MONZA - PROGETTO NUOVO OSPEDALE

SERIE CORPO POSTERIORE

CORP1 10 SOLETTA A Q. - 9,815

varianti per installazione unipianto.
secondo le richieste "MARELLI"

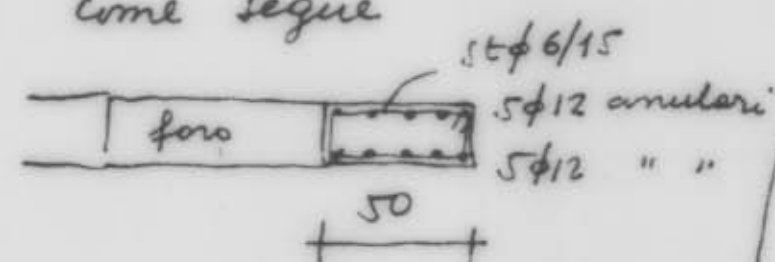
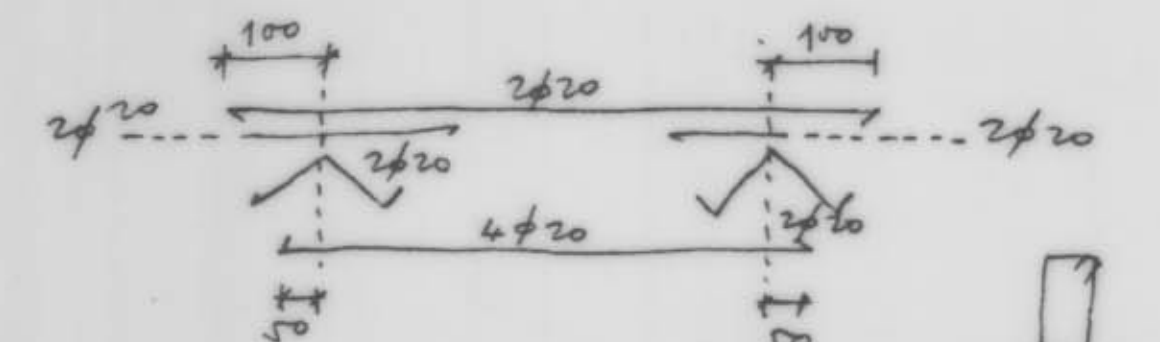
- o I fori di bordo vanno sempre delimitati dal cordolo previsto sul perimetro degli sbalzi.
- Se non è possibile lasciare inalterato un bordo di almeno 50cm, conviene eseguire il foro come indicato. In caso contrario il bordo residuo di cm 50 va armato come segue

da tura 70/71 - 64/5 - 60/61
Cm b=30 H=70 ± annate
come la tura di riguardo
dei fari esterni (parallela
alla 30-28-26) riportata
nello schema Rif S A

CIASCUN FORO VA SEMPRE RIQUADRATO
CON 4 BARRE $\phi 70$ E ST. $\phi 6/15$ -
I FORI NON RIPORTATI IN QUESTO SCHEMA
MA NON POSSONO ESSERE ESEGUITI
COSI' COME INDICATI NEL DISEGNO
"MARELLI" MA VANNO UBICATI IN POSI-
ZIONE DIVERSA DA CONCORDARE

Se si esegue questo foro
la tuxa $\odot$ va eseguita.

La torre $b = 20 \times H = 70$ parallela
ai pilanti 29-53 / corpo 10/b
è annessa come $b \times H = 30 \times 70$
annulare. Così fuori le torri nei
riquadri: 56-53-26-25-21-22-56.

FORO DA NON ESEGUIRE SE SI REALIZZA
LA SOLUZIONE "MARELLI" del 20-6-73

TRAVE PARETE ARMATA
COME LA 57-23.

N.B. - Le armature della soletta a 9 - 9,815
previste nel dis. S.RIF 2 del novembre 1972,
nella zona delimitata dai pilastri
n.ri 70-64-63-59-55-56-22-21-18-
- 19-23-57-61-65-71-70, vengono
sostituite da barre del ϕ 16

- Nel corpo 10b viene prevista una trave anulare, a delimitazione dei fori richiesti; con dimensioni $b=30$ $H=70$

- In conseguenza, sul traverso di sostegno
 $b = 40 \times 60 \times H = 75$, vanno aggiunti i frangenti;
